Merknader til Varsel om oppstart av detaljregulering av Langeland B5, gnr 24, bnr 7 og 90 Meland Kommune

Meland Langeland
Merknad oppstart detaljregulering B5 gnr 24 bnr 7,90 m.fl Meland kommune

Meland kommune gnr. 24 bnr. 7 og 90 m. fl. – Langeland B5 – uttale til oppstart av reguleringsplan

Varsel om oppstart av detaljregulering for Langeland B5 – gnr. 24 bnr. 7 og 90 m.fl. i Meland kommune

Kartskisse Langeland Meland

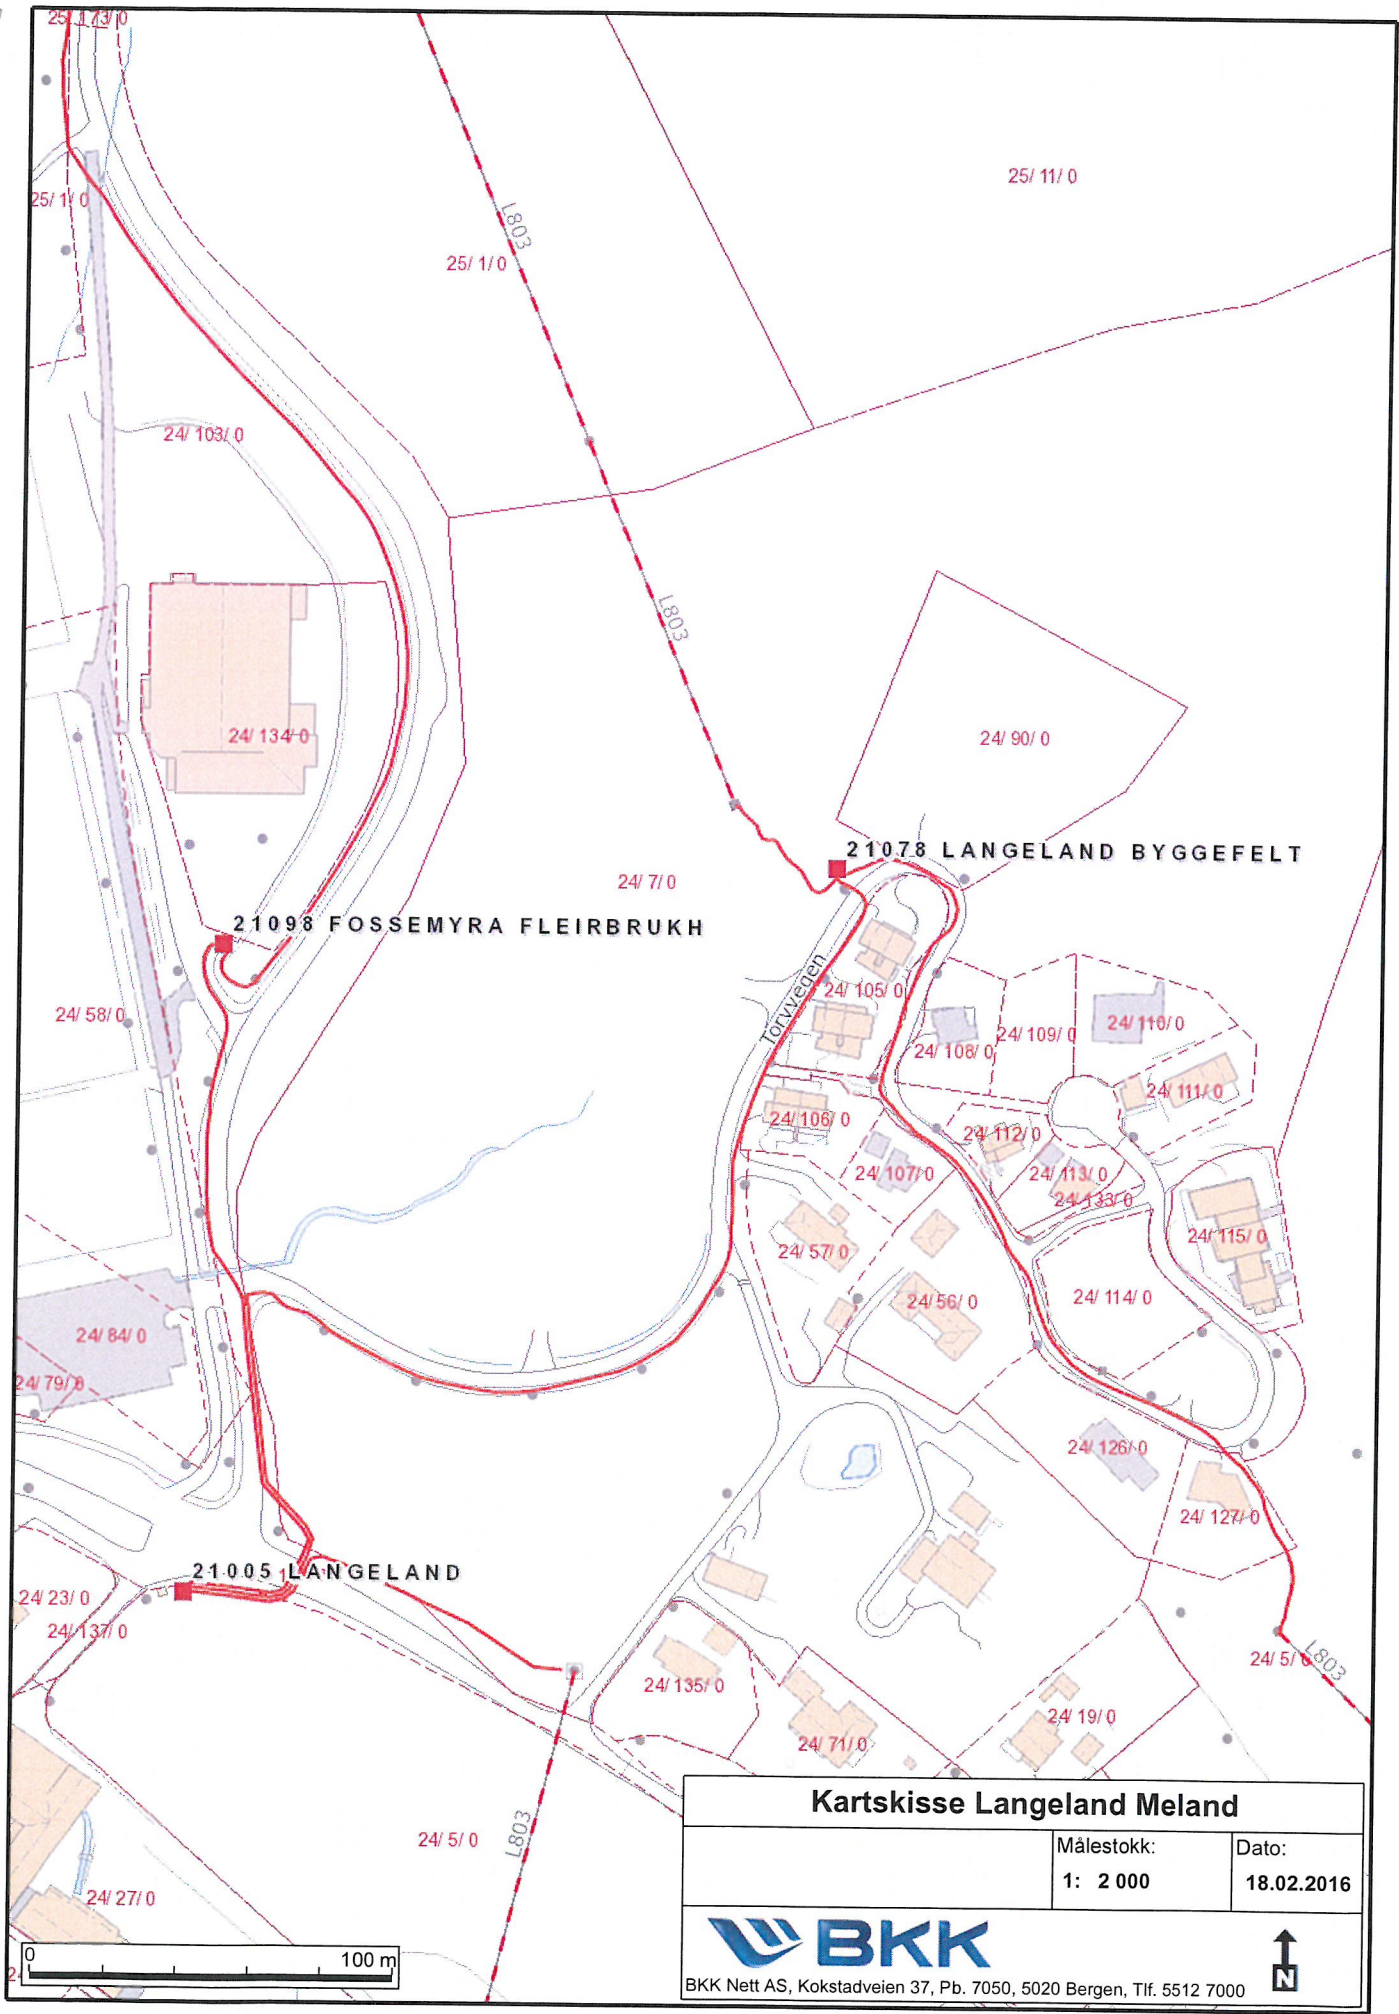
Dersom planen skal forutsette omlegging av eksisterende høyspenningsanlegg, må det settes av plass til nye traseer for disse. Vi gjør videre oppmerksom på at det som hovedregel er den som ønsker å få et høyspenningsanlegg omlagt eller flyttet, som selv må bære kostnaden med dette. BKK Nett AS vil kreve full kostnadsdekning. Vi viser til vedlagt kartskisse som viser eksisterende nettanlegg i planområdet.

De høyspennings luftledningene som ligger innenfor planområdet, må tas hensyn til. Ledningene har normalt et byggeforbudsbelte på 16 meter, 8 meter målt horisontalt ut til hver side fra senter. Vi ber om at traseen med byggeforbudsbeltet må registreres i planen som arealformål trasé for nærmere angitt teknisk infrastruktur, jf. Plan- og bygningsloven § 12-5 nr 2, eller som en hensynssone (faresone).

Høyspenningskablene som ligger innenfor planområdet, må tas hensyn til. Normalt kan det bygges så nært inntil kabelgrøften som én meter fra senter. Viktig er det imidlertid at fremtidig tilkomst til kabelgrøftene ikke hindres.
